MEMOIRE en REPONSE
au
PROCES-VERBAL de SYNTHESE des OBSERVATIONS

- Plan Local d'Urbanisme intercommunal (PLUi).
- Périmètres Délimités des Abords (PDA) des monuments historiques sur les communes de : *Baccarat, Bertrichamps, Deneuvre, Chenevières, Flin, Moyen et Vitrimont.*
- Abrogation des cartes communales de : *Flin, Hablainville, Pettonville, Thiébauménil et Vathiménil.*

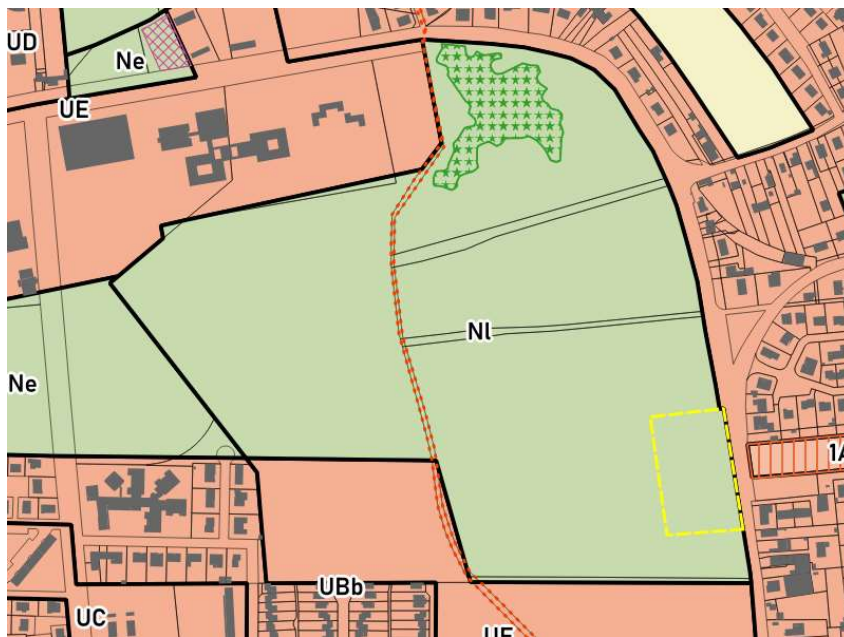
Concernant une partie des terrains du Champ de Mars (classés en zone UE), le règlement précise que des constructions à usage commercial sont interdites et un projet d'aménagement d'un golf

est actuellement à l'étude par la ville sur ces terrains : « Club House avec des locaux de vente de matériels » :

- ❖ Demande d'un réexamen de ce secteur.

Proposition de modification zonage, le Stecal figure en jaune :

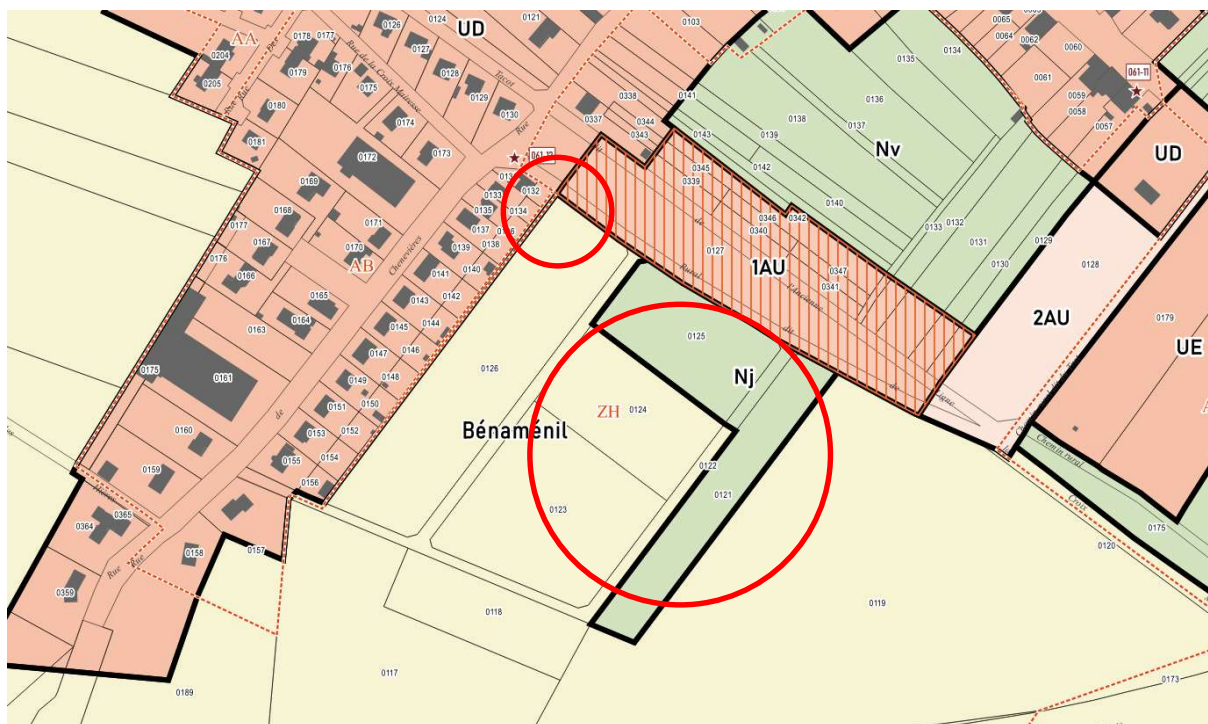
- ❖ Supprimer les emplacements LUN06 et LUN12 qui ne semblent plus nécessaires.

Les emplacements n°6 et 12 seront supprimés.

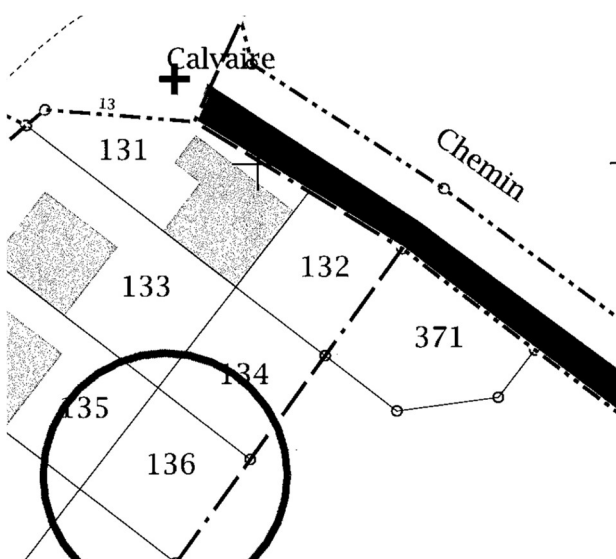
- Reclassement en zone A des parcelles ZH0121, 122 et 125, classées par erreur en zone Nj :

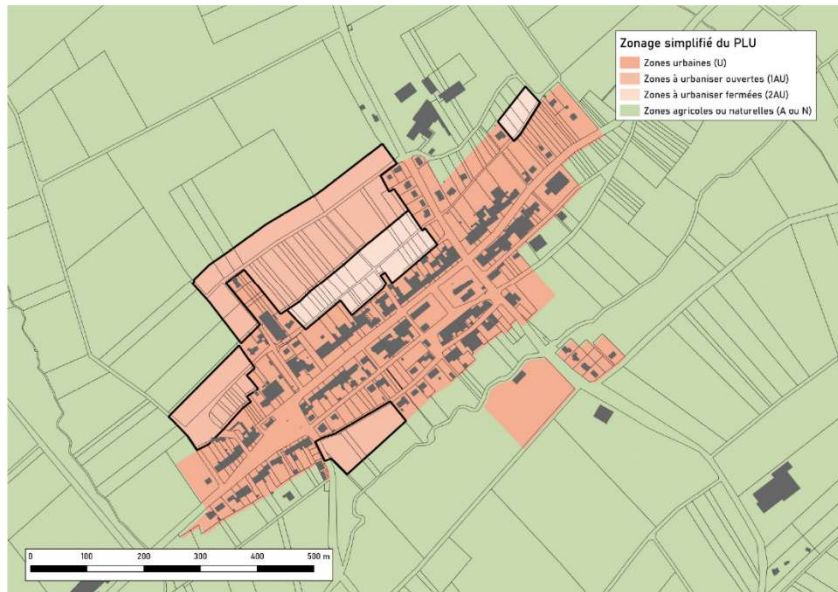
Pourquoi maintenir un PLU alors que les conseillers l'ont refusé (délibération du 12/11/2019) Cela favorise toujours les mêmes personnes. Pourquoi une zone en 2NA passe en Nj au milieu du village et place deux terrains en zone à construire ? Chercher l'erreur ?

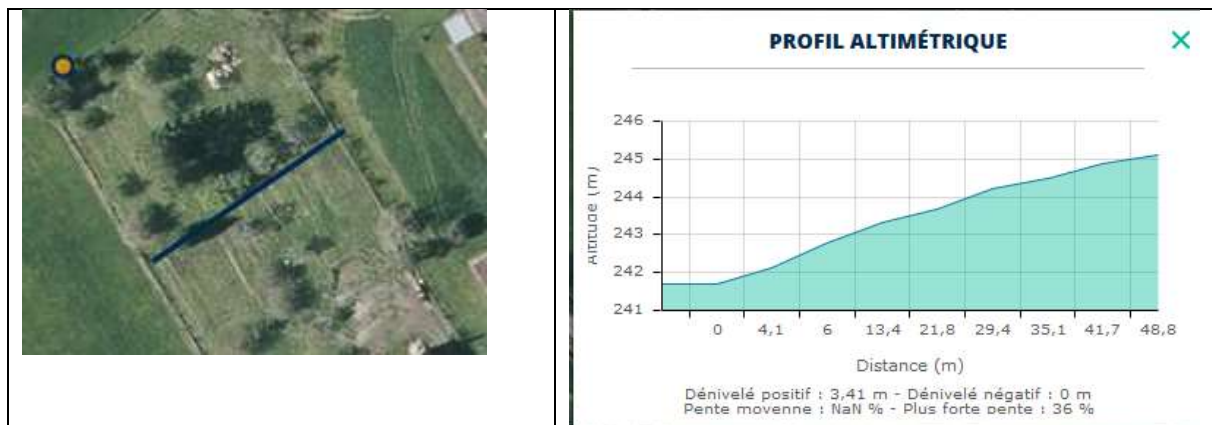
Il est inadmissible de classer en zone à construire des terrains en contrebas de petites côtes.

S'il est fait référence à la parcelle 1, à l'entrée du village, le dénivelé, mesuré sur le géoportail, est de 3 mètres.

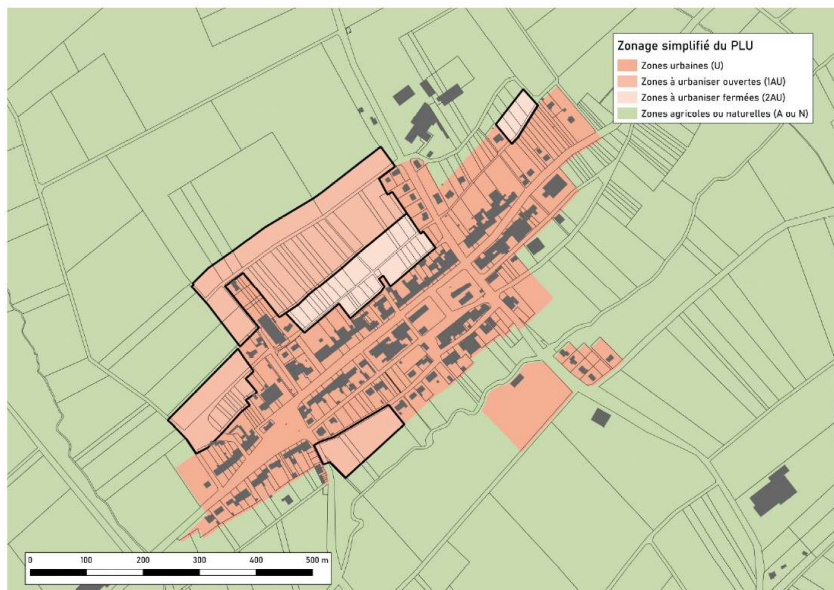
Pourquoi avoir supprimer la zone à urbaniser (1AU - 2AU) entre la rue des verges et la route de Monacourt : ces rues sont viabilisées et bordées d'habitations ; ceci permettrait d'aménager la rue des Vergers (*problème de stationnement et circulation*). Voie sans issue jusqu'à la parcelle XL 77 et rejoins la rue de l'école.

Il semble logique d'avoir une homogénéité de construction au centre du village et éviter les expansions tentaculaires, comme par exemple la parcelle ZK 177 classée terre agricole qui nécessitera de nombreux travaux d'assainissement.

La partie au début de mes explications a été déclassée de 1AU à 2AU.

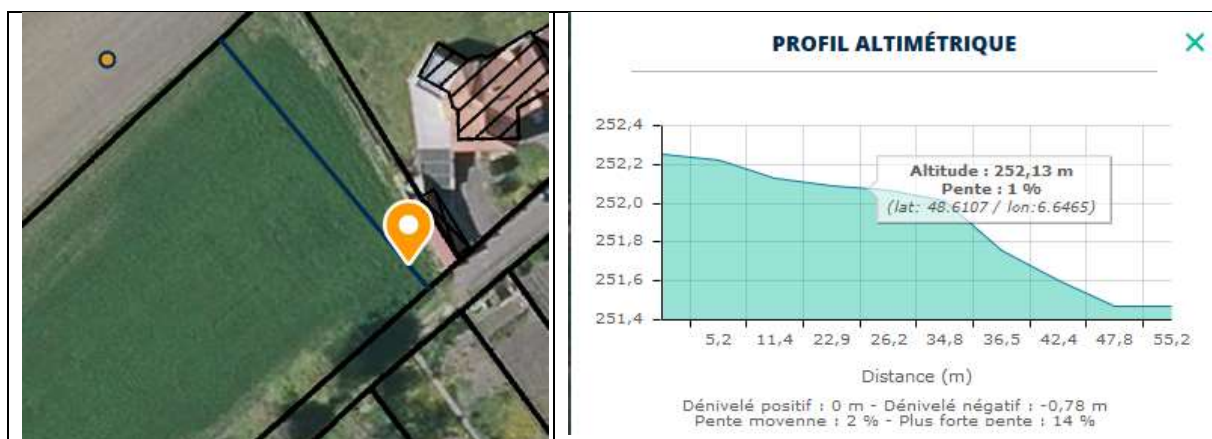
Un tiers de la parcelle ZK 117 se trouve en contrebas, il est illogique que cette partie soit en Au, elle devrait être en A.

La zone est maintenue dans sa globalité car elle permet de rentabiliser l'opération. De plus comme le montre le profil altimétrique de la parcelle ZK 117, le dénivelé en transversal reste limité (environ 2 mètres).

Sur la longueur de la parcelle (160 mètres), la pente est de 10 mètres.
